福島第一原子力発電所3号機の高経年化技術評価等報告書に係る審査結果(立入検査結果を含む。)及び浜岡原子力発電所1号機の高経年化技術評価等報告書の審査状況について

東京電力(株)福島第一原子力発電所3号機
高経年化対策技術評価等報告書に係る審査について(概要)

東京電力(株)福島第一原子力発電所3号機
高経年化技術評価等報告書
に係る審査について

東京電力(株)福島第一原子力発電所3号機高経年化技術評価等に対する指摘事項リスト

図1. 中性子照射に伴う脆化

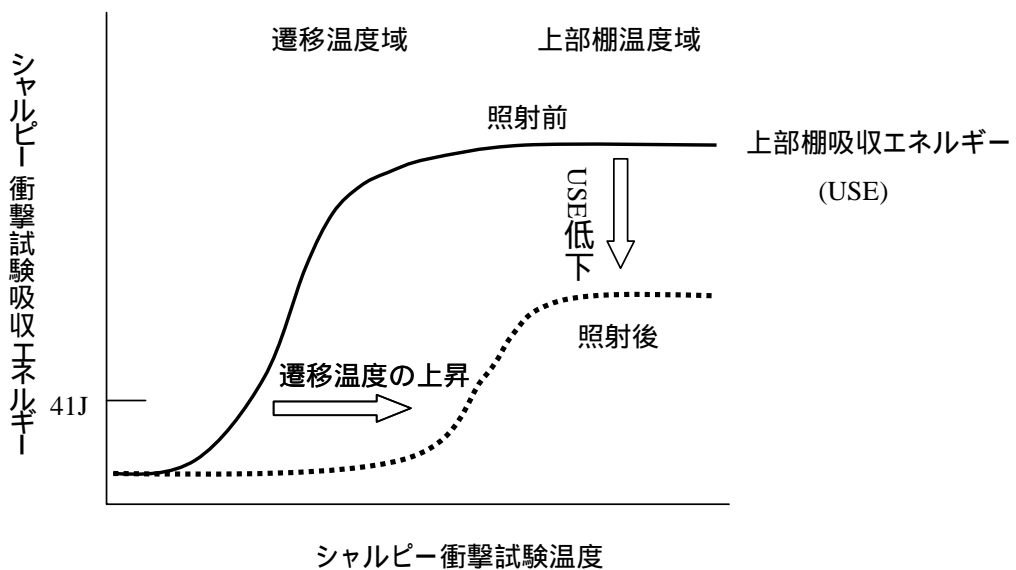
本プラントではこれまでに監視試験片を3回取り出して試験を行っている。これによると指標となる遷移温度の上昇が、何れも国内脆化予測式の範囲にあり、特異な脆化は認められないとしているが、先行プラントにおける実績も踏まえると予測式より求めた脆化傾向を上回る可能性は否定できない。

当院は、健全性の評価に関して、監視試験による遷移温度の上昇は、先行プラントにおける経験からも予測線に対するばらつきが大きく、予測線の脆化傾向を上回る可能性は否定できないので、長期的な脆化に関する予測の信頼性向上策に係る事業者の具体的方策を明らかにすることを求め、事業者はこれを報告書の補正により反映した。

以上の結果、事業者の行った原子炉压力容器の照射脆化に係る技術評価及びこれに基づく追加保全策は妥当なものであると評価する。
